Formular de evaluare a condițiilor de accesibilitate a clădirilor publice

Data: 04-07-2025

Echipa de evaluare: AO Filocalia,

Categorii	Indicatori	Date colectate
Localitate, raion:	Cricova (Chisinau)	
Adresa, strada, nr.:	Cricova, str. I. Creangă nr. 31	
Instituția:	BESV 1/253 (Gimnaziul nr. 77)	
Tipul instituției:	BESV	
Latitudinea:	47.13721 ,	
Longitudinea:	28.861553

Fig. IV.18 Parcare pe o direcție perpendiculară față de carosabil

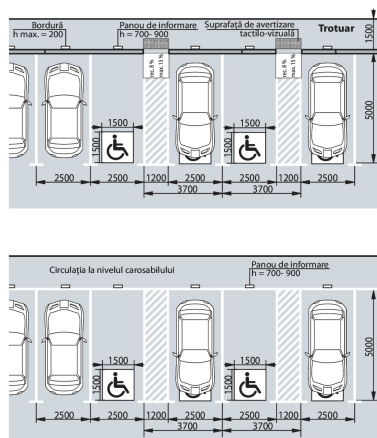
Parcare obișnuită:	Nu , dar există loc unde poate fi amenajată parcare
Locuri de parcare amenajate pentru persoanele cu dizabilități:	Nu

Fig. V.32.b Rampă de acces paralelă cu intrare în clădire

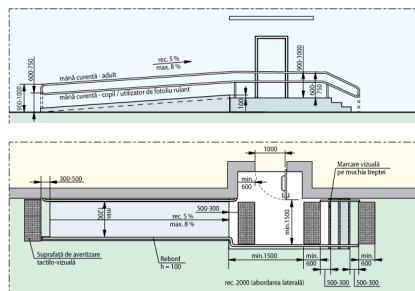
Intrarea în clădire este la nivelul solului:	Nu
La intrare sunt trepte:	Da, 4 trepte , Înălțime totală a treptelor/scărilor (cm)65 cm
La intrarea în clădire este instalată o platformă de ridicare (verticală sau înclinată):	Nu
Ușa se deschide în interior sau exterior:	Exterior
Dimensiunile pragului/spațiului din fața ușii de intrare în clădire:	200 cm
Înălțimea pragului ușii (de la nivelul solului până la nivelul superior al pragului):	65 cm Standard: Se aplica regula de 1:12
Dacă există trepte, sunt semnalate treptele cu elemente contrastante și/sau tactile:	Nu Standard: prima și ultima treaptă trebuie semnalate în culori contrastante
Există rampă de acces:	Da
Lungimea rampei:	700 cm
Lățimea rampei:	93 cm
Rampa este din:	Pavaj
Rampa este de tip:	Fixă
Suprafața rampei este antiderapantă (nealunecoasă):	Da
Sunt bare de suport:	Da Barele sunt pe ambele părți. Barele au două rânduri. Înălțimea barele de jos: 70. Înălțimea barele de sus: 90 .

Rampa are bară de siguranță: (din țeavă sau beton, la H = 5-10 cm)	-
Bariere/obstacole	Nu

Fig. V.24. - Exemplu de conformare a suprafețelor vitrate în cadrul foii de ușă și realizarea contrastului vizual, atunci când ușa și suprafețele adiacente sunt vitrate

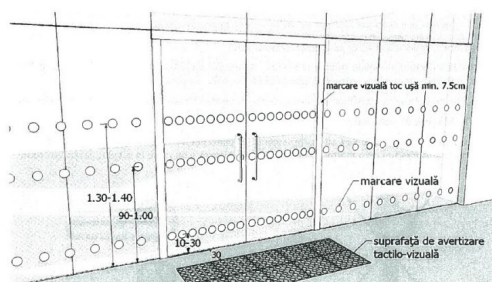
Există o singură intrare comună:	Nu
Există o intrare/ieșire de rezervă?	Da
La intrarea în clădire există turnichete sau bariere rotative:	Nu
Deschiderea ușii este ușoară și necesită puțin efort (chiar dacă ușa este dotată cu amortizor):	Da
Pentru persoanele cu dizabilități este rezervată o intrare separată:	Nu
Dimensiuni ușă de intrare:	Dublă: 67 cm + 67 cm Standard: lumina ușii duble trebuie să fie de minim 90 cm Ușa mică din cea dublă se deschide
Prag ușă de intrare:	Prag exterior și interior cu înălțimile: 2 + 4 cm Standard: pragul trebuie să fie de maxim 2 cm
Uși în interior:	Lățimea: 130 cm
Praguri de la ușile de interior:	Prag 1 cu înălțimea: 7 cm Standard: pragul trebuie să fie de maxim 2 cm
Ușile de la intrare și din interiorul clădirii sunt dotate/marcate corespunzător cu semne contrastante:	Da Standard: este o diferență de culoare contrastantă (culori închise / culori deschise) între perete și podea

Fig. V.42.a Amenajarea unei cabine WC adaptate - tip A

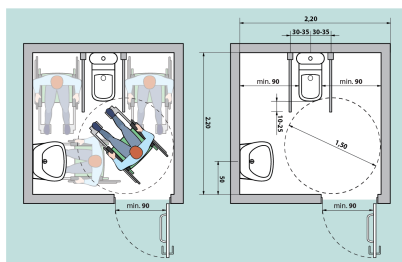
Grup sanitar în exterior:	Nu
Grup sanitar în interior:	Da . La Parter
Există indicatoare pe coridoare și pe ușă, care semnalează grupul sanitar accesibil:	Nu
Ușa de intrare WC interior, lățime:	78 cm Standard: ușa trebuie să fie de minim 90 cm
Prag ușă de intrare:	Prag cu înălțimea: 5 cm Standard: maxim 2 cm
Dimensiuni grup sanitar:	600 cm x 270 cm Standard: minim 160 x 180 cm
Ușa cabină WC, lățime:	68 cm Standard: ușa trebuie să fie de minim 90 cm
Ușa cabinei se deschide în :	Exterior Standard: exterior
Dimensiuni cabină WC:	97 cm x 111 cm Standard: minim 160 x 180 cm
Prag ușa cabină WC:	-

Categorii	Indicatori	Date colectate
	Tipul vasului WC:	Pe podea
	Vasul WC are bare de suport:	Nu
	Mecanismul de scurgere a apei este:	Integrat în vasul WC
	Lavuar/chiuvetă:	Da , înălțimea de: 85 cm Standard: h - 85 cm
	Este spațiu liber sub lavoar:	Nu
	Este uscător de mâini:	Da , se află lângă lavoar , la înălțimea de: 125 cm Standard: maxim 100 cm
	Întrerupătoarele sunt poziționate la o înălțime de 80 până la 110 cm de la podea:	Nu
	Toaleta este echipată cu sistem/buton de alarmă:	Nu
	În toaletă sau cabine există cuier pentru haine:	Nu
	Culori contrastante:	Da Standard: este o diferență de culoare contrastantă (culori închise / culori deschise) între perete și podea
	Colacul de WC este de o culoare contrastantă cu vasul de WC:	Nu
	Iluminare bună (lumină de zi și lumină artificială) în WC:	Da
